新竹縣政府工程查核代表照片表

拍攝日期：108.06.03

工程名稱：107年度操場及籃球場整建工程

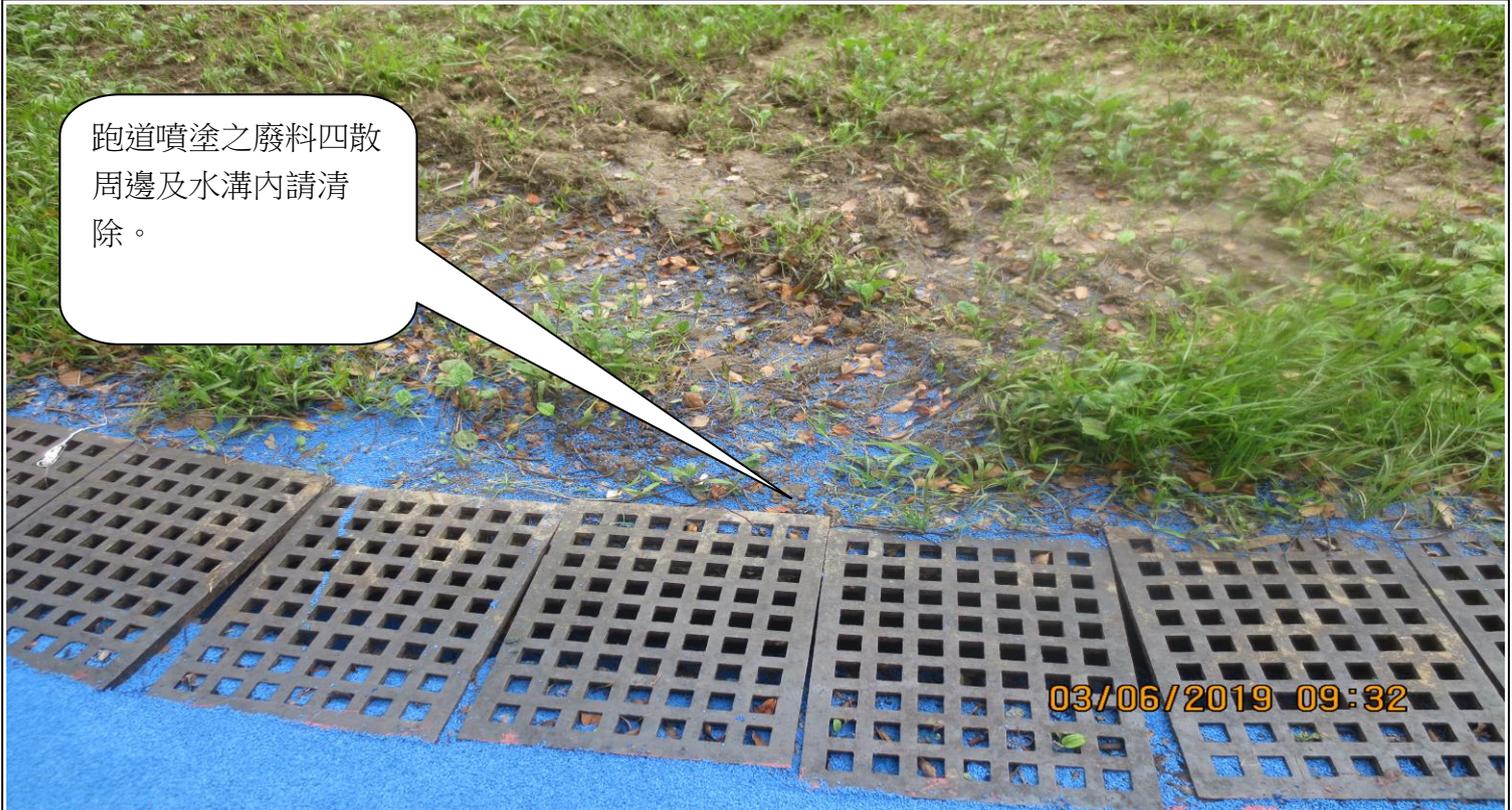
跑道噴塗之廢料四散周邊及水溝內請清除。

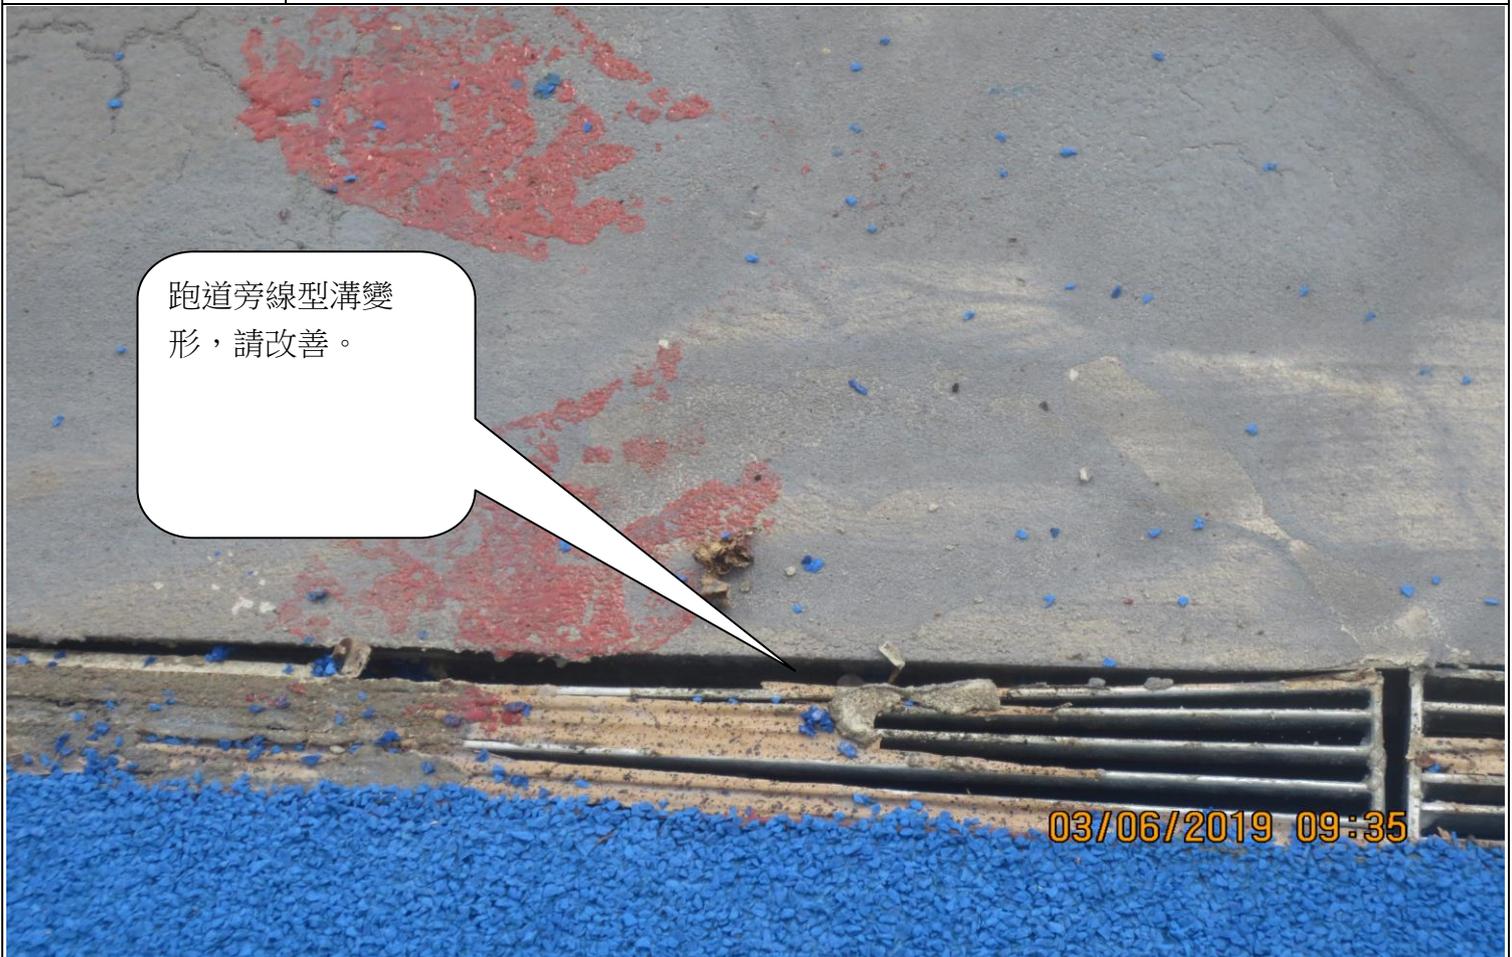
跑道旁線型溝變形，請改善。

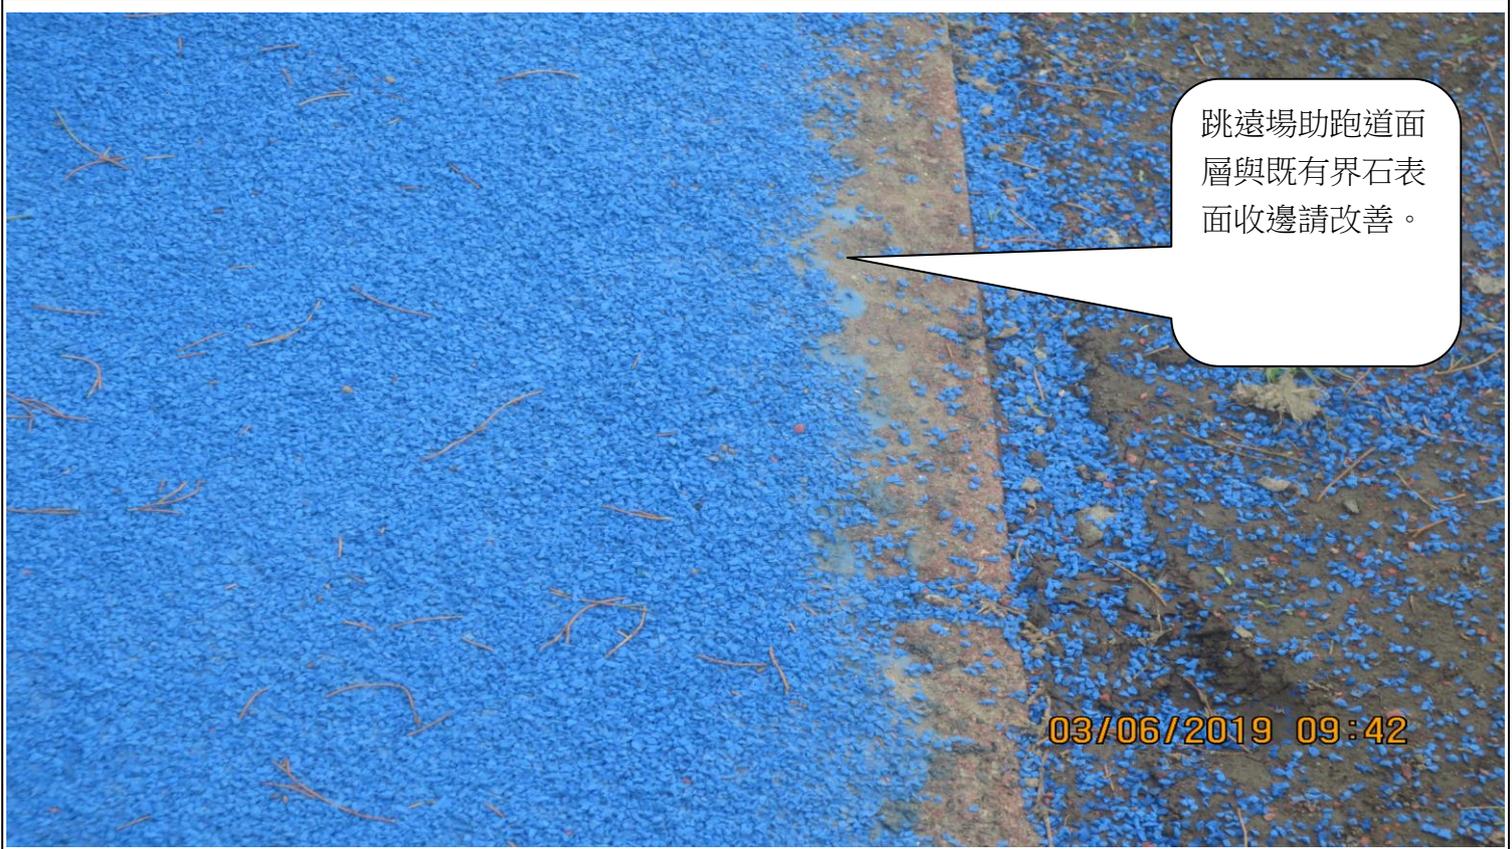
跳遠場助跑道面層與既有界石表面收邊請改善。
